TE-K2- シリーズ 端子台 仕様変更ニュース

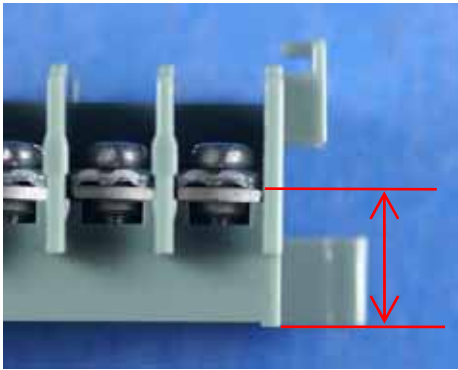
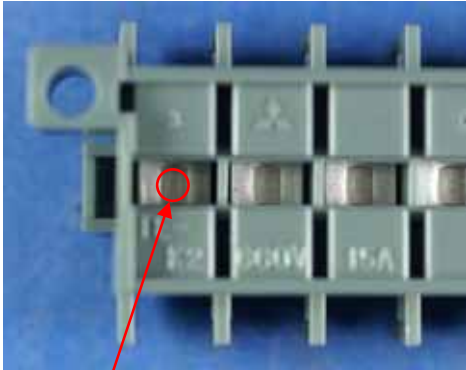
形 名	TE-K2-3/6/9/12/20 形 端子台	注. 充電部保護カバー付 大型記号紙部品付 も含みます
変更部品	接続片	
変更内容	<p>接続片の板厚変更(1.0mm → 1.2mm)に伴う端子高さ変更</p> <div style="display: flex; justify-content: space-around; align-items: flex-start;"> <div style="text-align: center;"> <p>側面</p>  <p>端子高さ 11.5mm → 11.7mm</p> </div> <div style="text-align: center;"> <p>裏面</p>  <p>識別マーク刻印</p> </div> </div>	
変更理由	締結力のマージンアップ	
識別方法	接続片裏側に 1×0.1mm 沈めの識別マーク刻印	
従来との関係	互換性あり(端子高さ 0.2mmUP)	
切換時期	2010年 8月生産分より	
備 考 添付資料
